## TESTO DELLE OSSERVAZIONI

**OSSERVAZIONE N. 4: sullo Studio di Valutazione di Incidenza ambientale** riguardante il progetto di *"Parco eolico in località Rempillo e opere connesse nel comune di Pitigliano (GR) preparato per Sorgenia Renewables srl* (Doc. No. P23028-A-RL-00\_AL-03).

Impianto per la produzione di energia elettrica da fonte eolica, costituito da 6 aerogeneratori della potenza complessiva di 37,2 MW, un sistema di accumulo da 25 MW e relative opere connesse in località "Rempillo" nel comune di Pitigliano (GR).

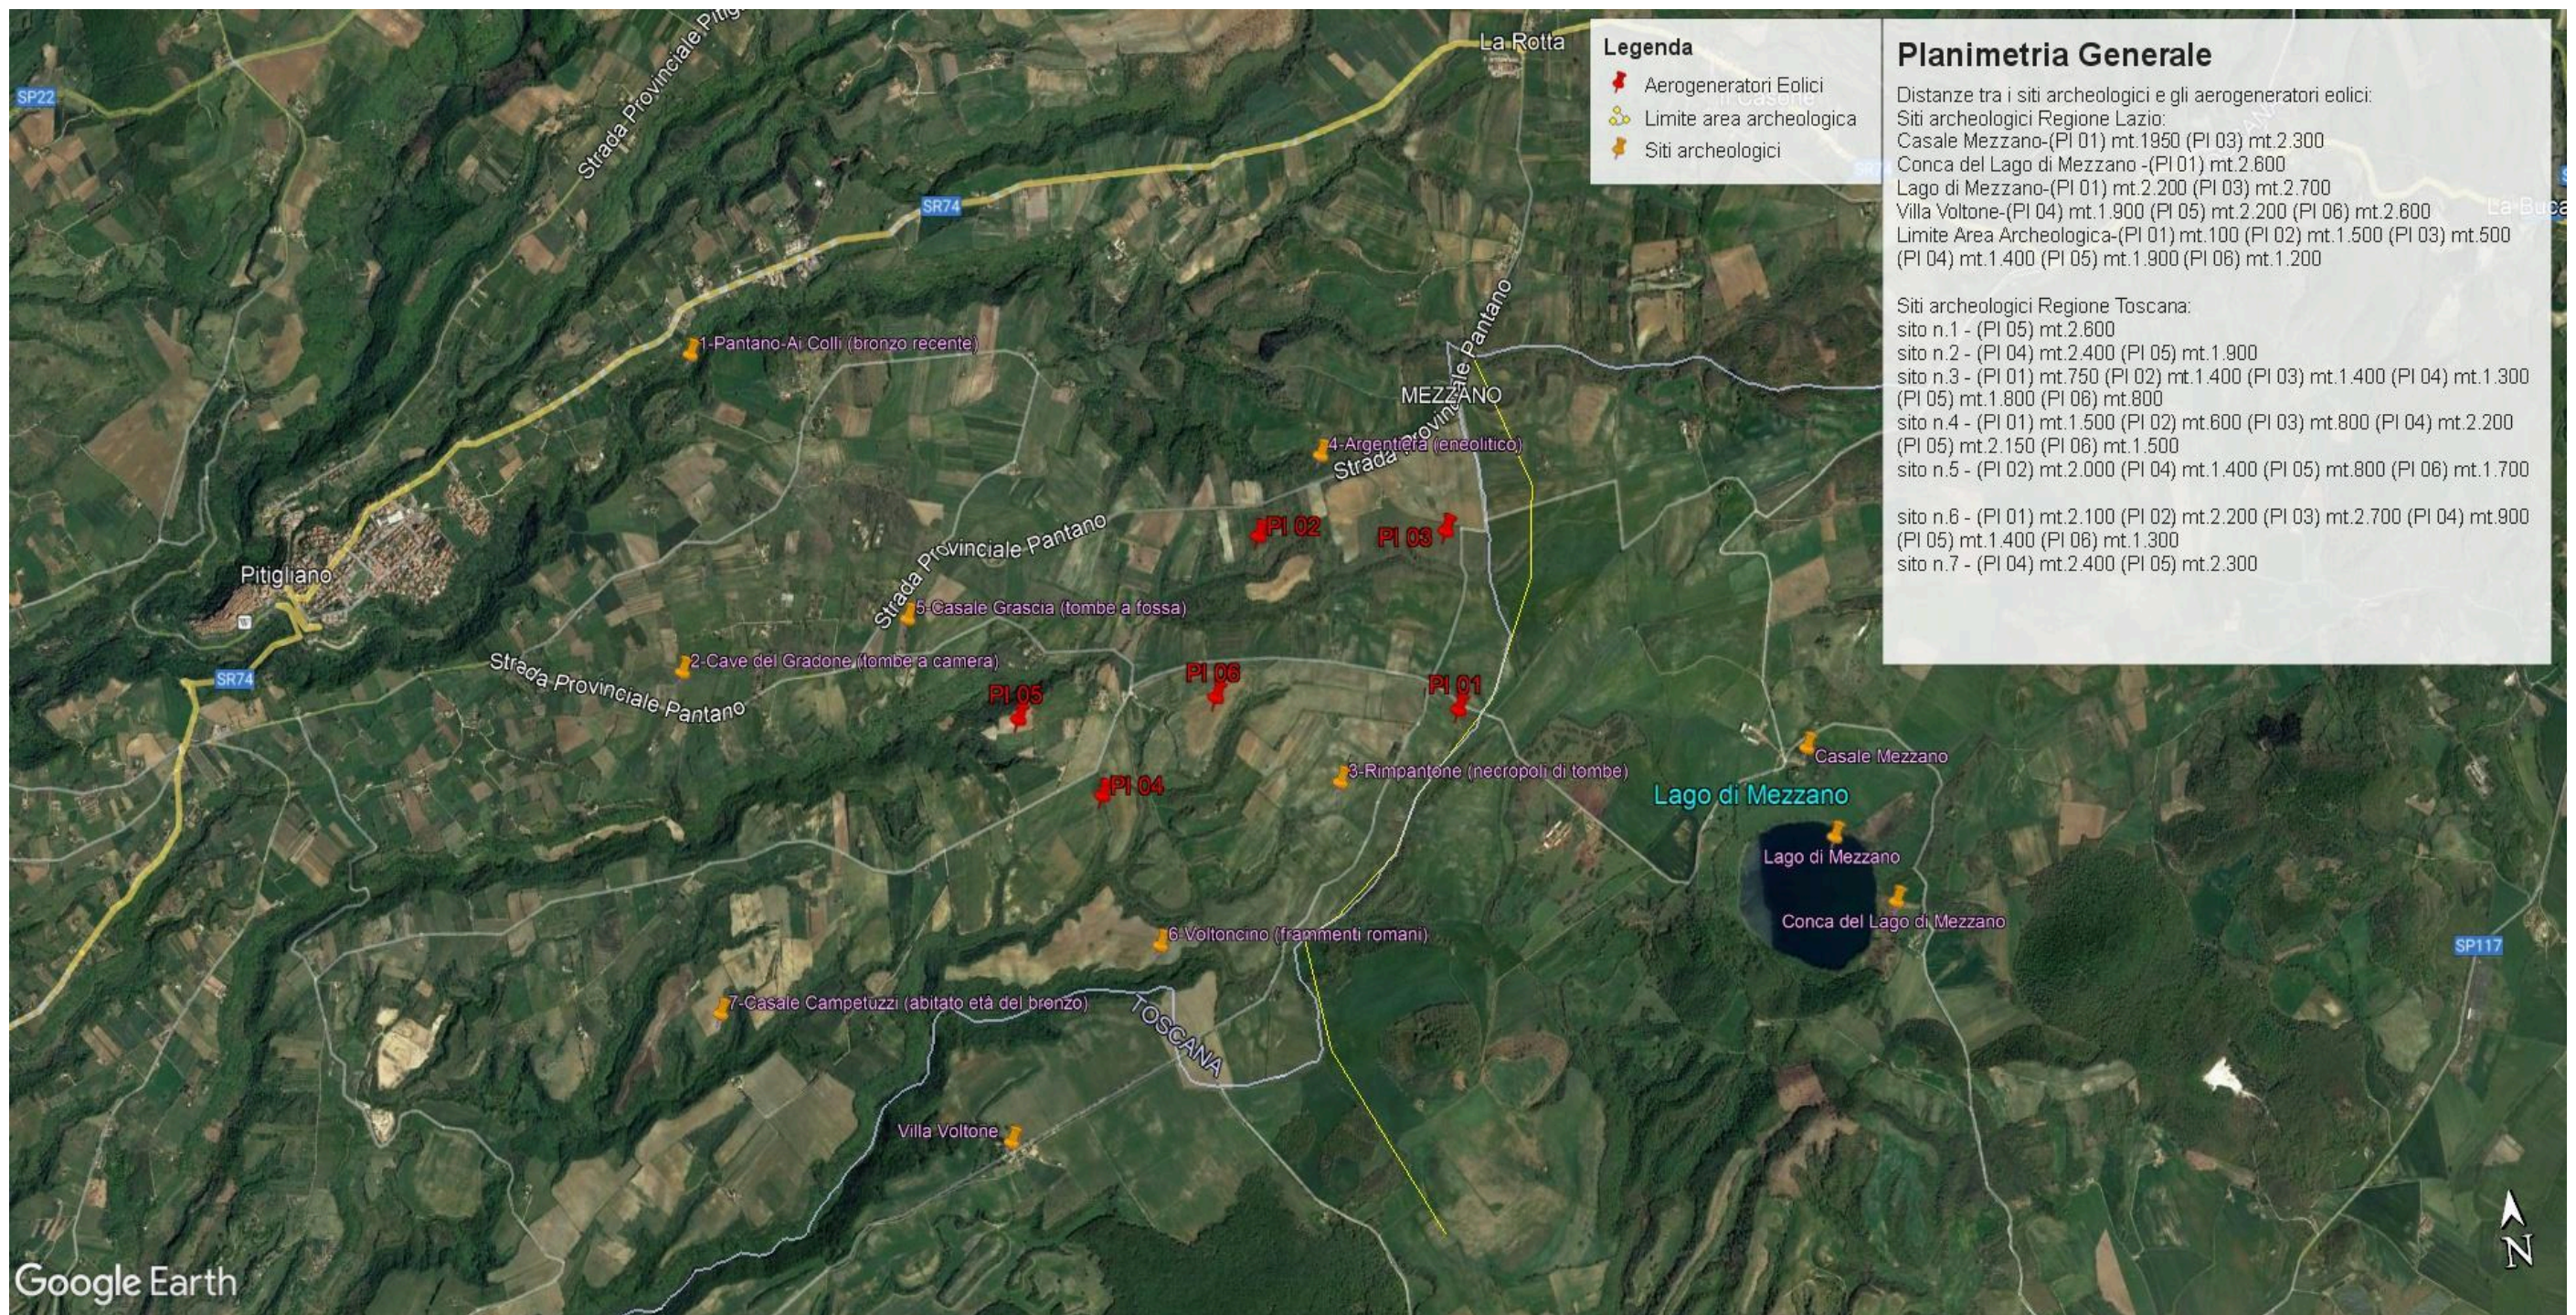
Inoltre, la zona in cui insisterebbe l'impianto eolico industriale Rempillo è compresa nelle fasce di rispetto di 3 km di diversi beni archeologici tutelati dalla parte II del Codice dei Beni Culturali (vedi Allegato, immagine n. 3). Inoltre le pale P04 e P05 ricadono all'interno di un'area archeologica che la Proponente vorrebbe cancellare per il semplice fatto che non è riportata nel documento regionale ma

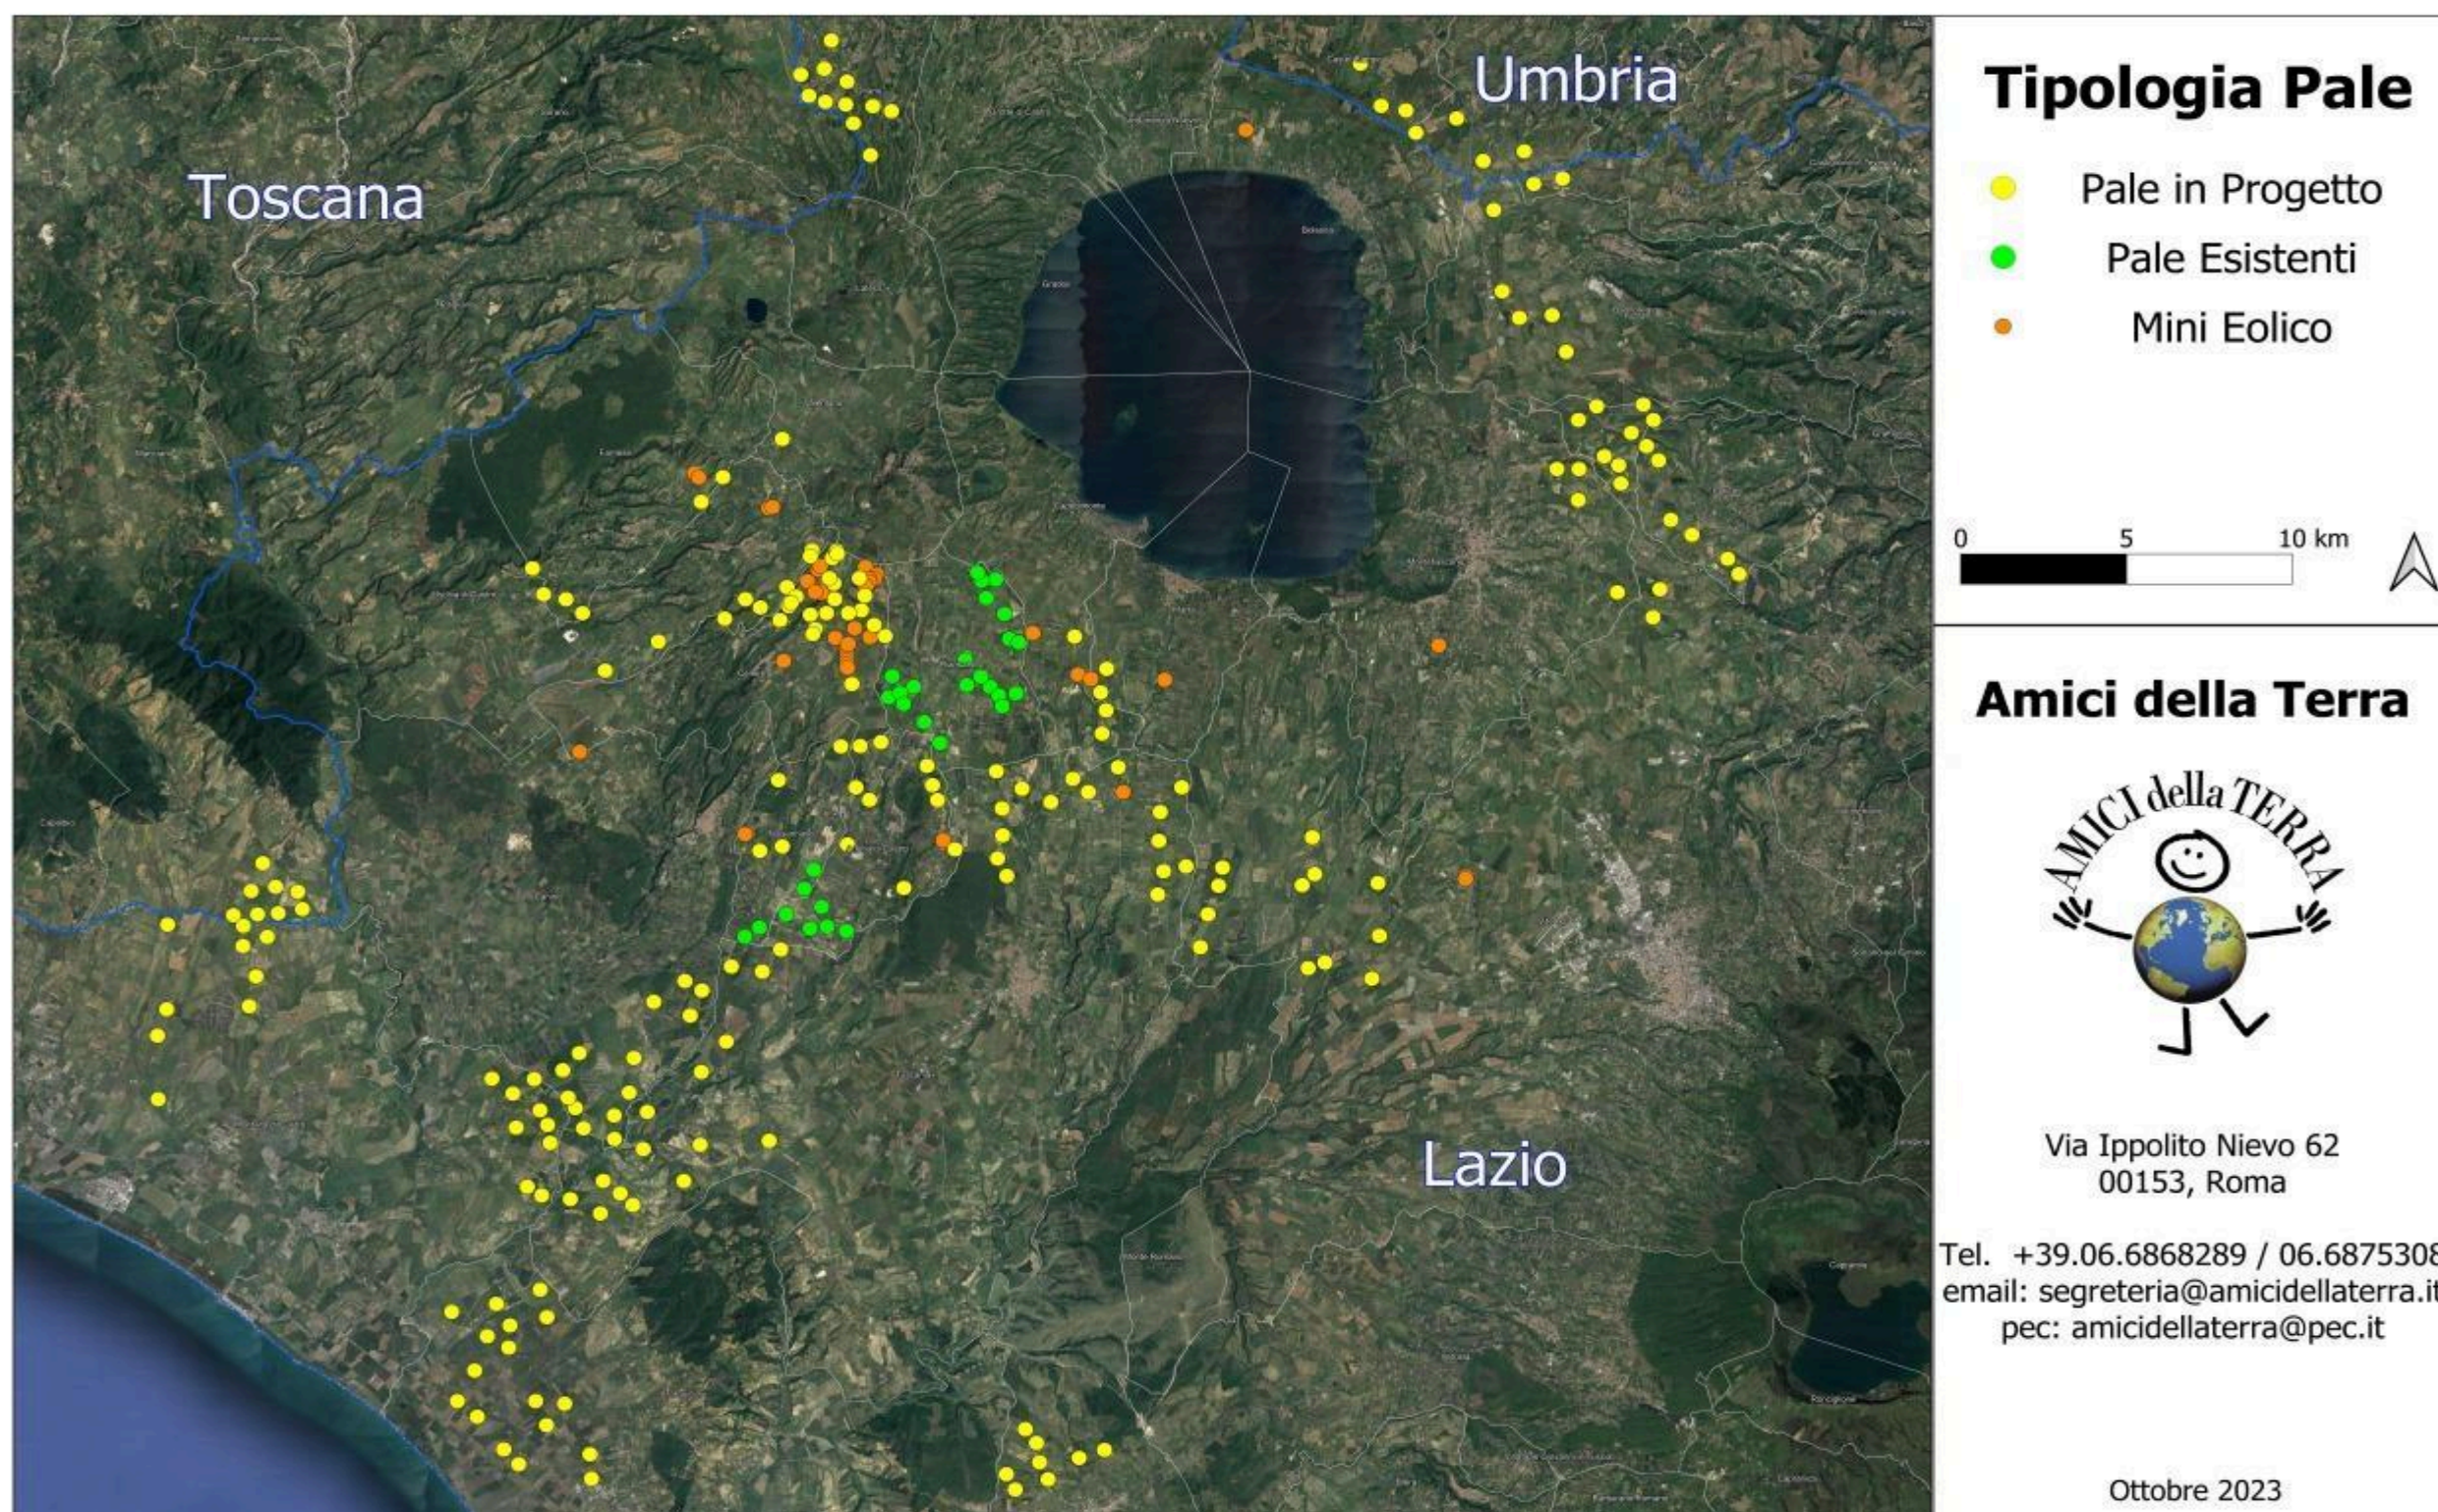
- h) Le zone di interesse archeologico evidenziate nell’immagine n. 3 a cui si aggiungono anche l’importante abitato protostorico di Sorgenti della Nova e Ruderì del Castello altomedioevale che si trovano a circa 4 km dalle aree in cui è stato progettato l’impianto eolico industriale. Poco più lontano i resti del castello medioevale “Morroneccio”. Nell’area vasta le preziose necropoli eneolitiche (Poggi Alti) ed etrusche di Pitigliano, Sovana e Sorano.

Immagine n. 5 Intervisibilità degli impianti eolici della provincia di Viterbo anche in quella di Grosseto, in particolare nel pitiglianese.

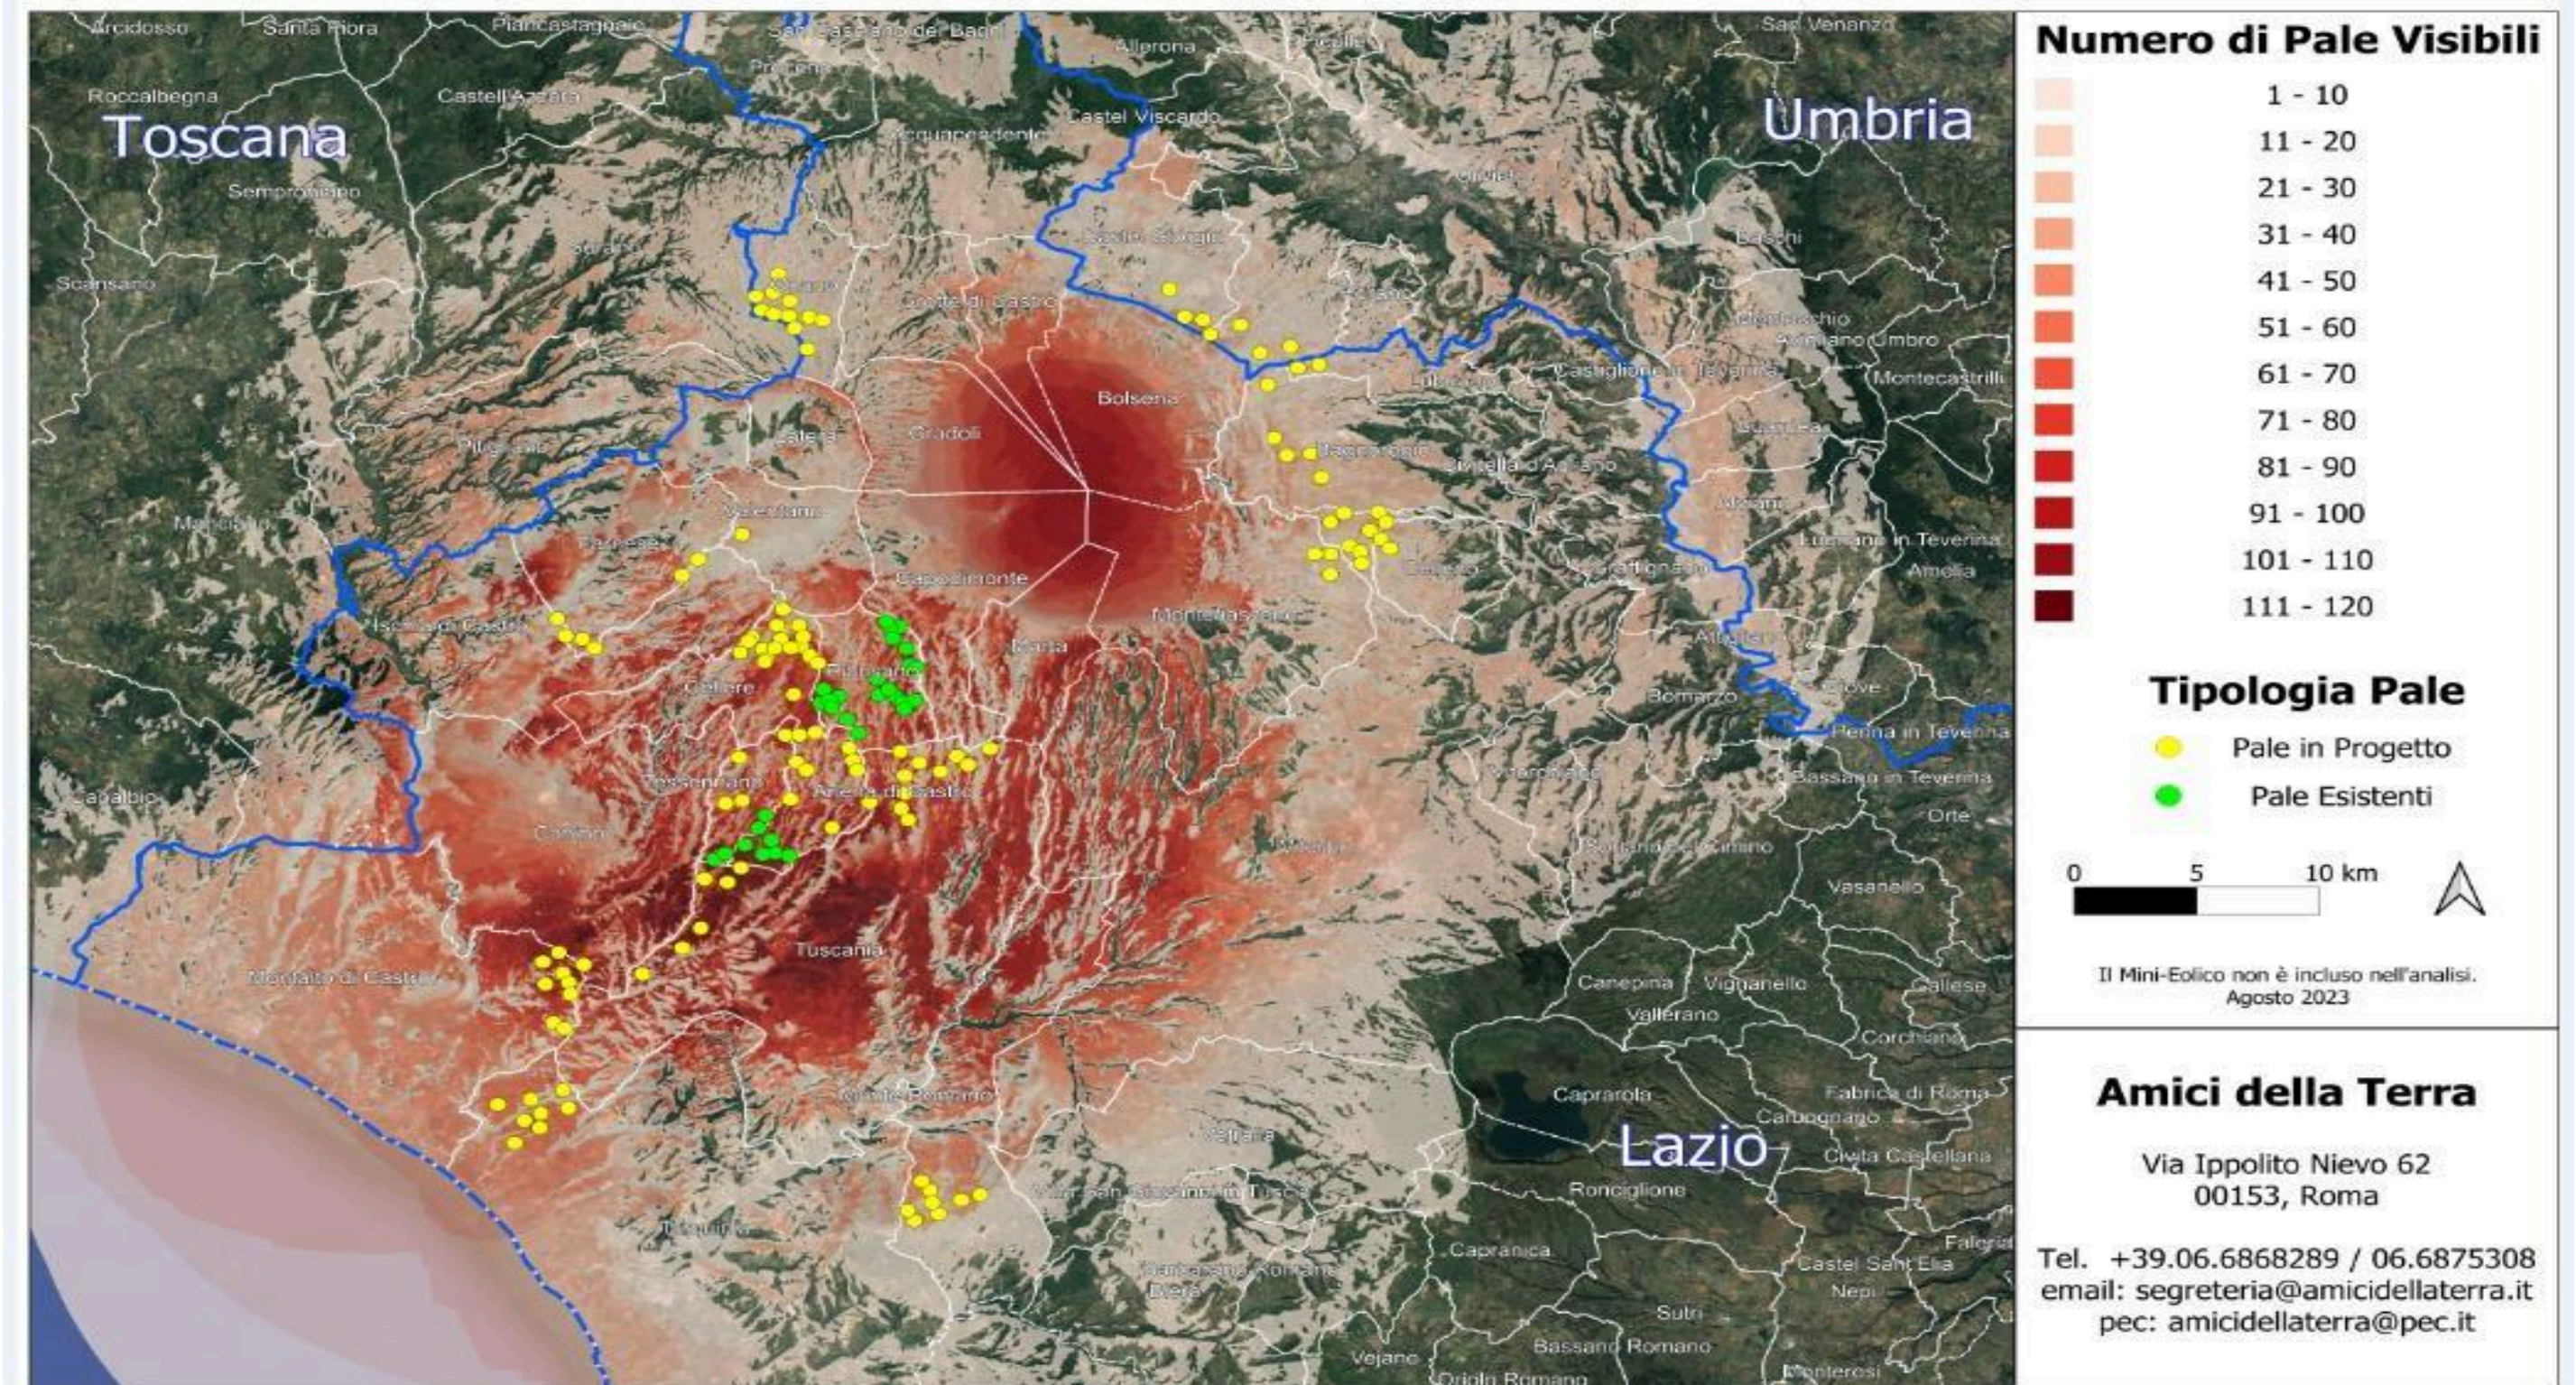
Quindi anche la Regione come Ente deputato dalla normativa nazionale a legiferare sulle aree idonee e non idonee si è espressa riguardo al fatto che abbia assolto ai doveri e alle quote stabilite dal PNIEC e in ambito regionale la provincia di Viterbo è stata quella con il più alto tasso di impianti FER tra tutte e quindi ormai satura ed il cumulo degli impianti FER installati, autorizzati e in progetto rappresenta una elevata criticità per la sostenibilità ambientale di ulteriori eventuali iniziative, L'impianto eolico “ Rempillo” pur essendo “esterno al confine provinciale e regionale ma nelle sue immediate vicinanze ( a soli 100 metri i primi due aerogeneratori) oltre ad impattare sul territorio e sulle economie di tre Comuni del Lazio ( Farnese, Valentano e Latera) si trova nelle fasce di rispetto dei Beni di notevole interesse pubblico come si è evidenziate nelle Osservazioni nn. 1 e 2 e crea anche degli impatti negativi anche sui beni naturalistici come verrà dettagliato nell'Osservazione n. 4. Inoltre andrebbe a sommarsi al già enorme cumulo di impianti eolici e fotovoltaici e geotermici che già creano una elevata criticità ambientale nella provincia di Viterbo e interferiscono anche con il

territorio toscano come si può vedere dalle immagini nn. 4 e 5 dell'Allegato n. 1.
